**COMPTE RENDU DE CONTROLE DE FONCTIONNEMENT ET D'ENTRETIEN DES  
DISPOSITIFS D'ASSAINISSEMENT INDIVIDUEL**

Commune de : **FONTCOUVERTE**

N° Dossier : **21-164-084**

Concerne l'installation : 16 ROUTE DE MONTPENSE

## SCHEMA DE PRINCIPLE DE L'INSTALLATION

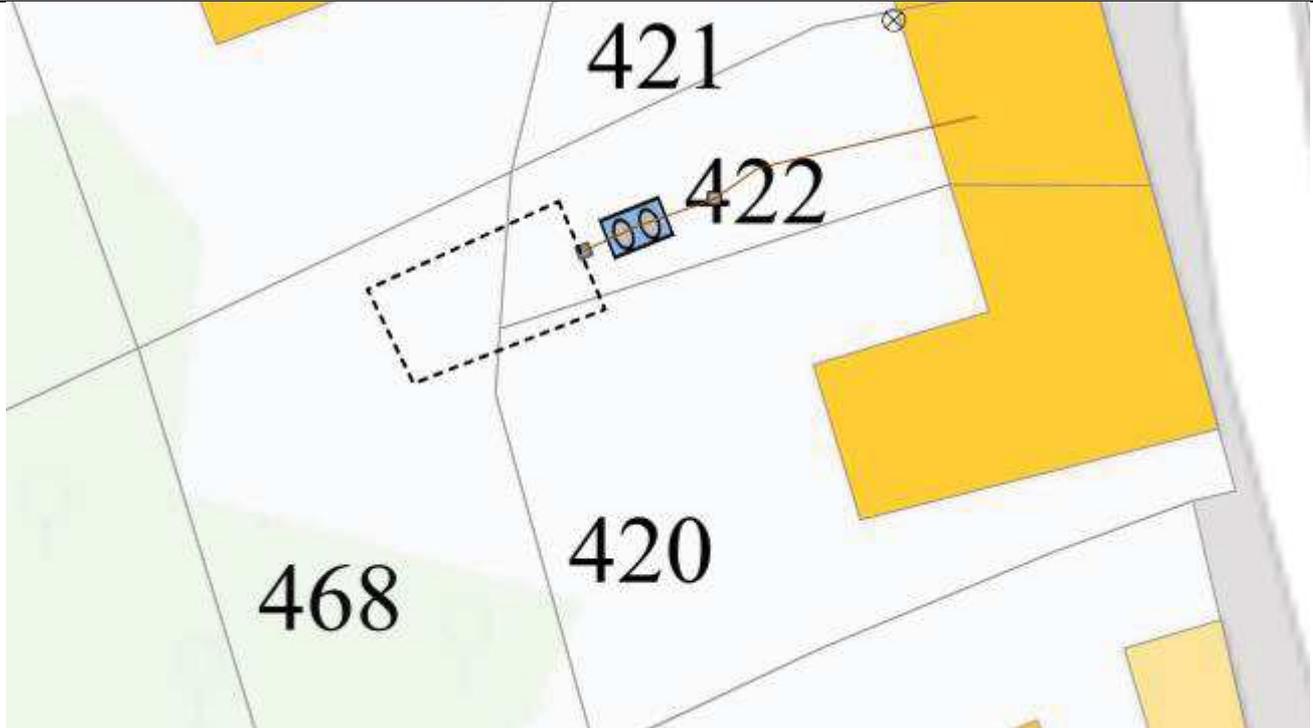
Enfin, des signes de mise en charge ont été observés le jour de la visite au niveau des canalisations de collecte des eaux usées brutes et la fosse toutes eaux semblait s'être affaissée par rapport au niveau du terrain remblayé.

Le terrain autour de la fosse présente un affaissement important, il semble que la fosse soit penchée d'un côté.

La nature et la surface du dispositif de traitement sont inconnues. Le regard de répartition ayant basculé vers la fosse toutes eaux, les effluents stagnent dans le tuyau d'arrivée dans le regard.

**Il n'y a plus de trappe de fermeture sur le regard de répartition. Cela représente un défaut de fermeture de l'ouvrage.**

L'installation présente un danger pour la santé des personnes en raison du défaut de fermeture du regard de répartition. De plus la fosse semble s'être affaissée avec le terrain.

Compte tenu que l'installation a été contrôlée non conforme en 2022 lors de sa création, qu'elle présente aujourd'hui un danger pour la santé des personnes ; l'installation est donc à réhabiliter entièrement.

Il sera obligatoire de faire réaliser une étude de définition de filière d'assainissement par un bureau d'études en raison des contraintes pédologiques du sol.
